Propositions de raccordements pour une offre de qualité répondant aux enjeux : Un raccordement au nord d'Issoudun

Les schémas de raccordements proposés

Le raccordement proposé pour le scénario «ouest»

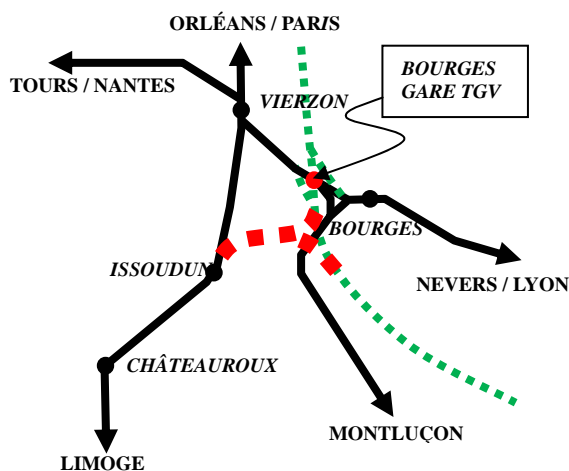
Dans cette hypothèse, les gains de temps sont nettement plus importants que dans les scénarios «Ouest» tels que présentés par RFF, la différence étant de l'ordre de 10 minutes.

Cela signifie que le temps de parcours pour la relation Paris-Châteauroux tomberait à 1h05, ce qui mettrait potentiellement Limoges à 2h05 de Paris, soit un temps tout-à-fait comparable à celui obtenu via Poitiers.

Châteauroux restant dans ce cas adossé à Limoges, devrait garder une fréquence au moins égale à celle de la desserte actuelle, et pourrait même voir une augmentation de fréquence en fonction du trafic supplémentaire apporté par la grande vitesse. Des TAGV Limoges-Châteauroux-Lyon deviennent techniquement possibles, avec une fréquence déterminée par le trafic potentiel.
